N/Réf. : WMB20320_736_PU
Gest. : MB / ACN
V/Réf. : PU/31958-24
Corr. : de Clippele P.
NOVA : 17/XFD/1948874

WATERMAEL-BOITSFORT. Place Léopold Wiener, 8
(= Limite zone de protection de la Maison Communale de Watermael-Boitsfort)
DEMANDE DE PERMIS D'URBANISME: modifier la devanture du commerce afin de réaliser une entrée privative pour le logement et séparer physiquement et juridiquement le commerce du logement
Demande de la Commune du : 19/12/2024

Avis de la CRMS

Façade à rue. Situation existante. Image tirée du dossier

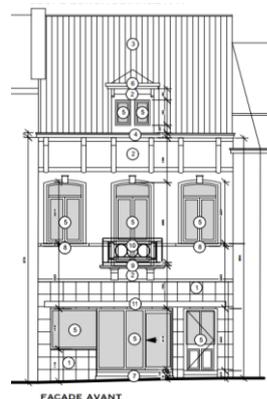
La CRMS ne s'oppose pas au principe du placement d'une porte et de la création d'un accès privatif au logement. Toutefois, considérant que la composition actuelle du rez-de-chaussée n'est pas en adéquation avec la typologie et le style architectural de l'immeuble et ne contribue pas à la valorisation des abords de la maison communale classée, la CRMS plaide pour une requalification de l'ensemble du rez-de-chaussée (matériaux de revêtement, teinte, composition et proportions des baies ; qualité, matériau et divisions des menuiseries).
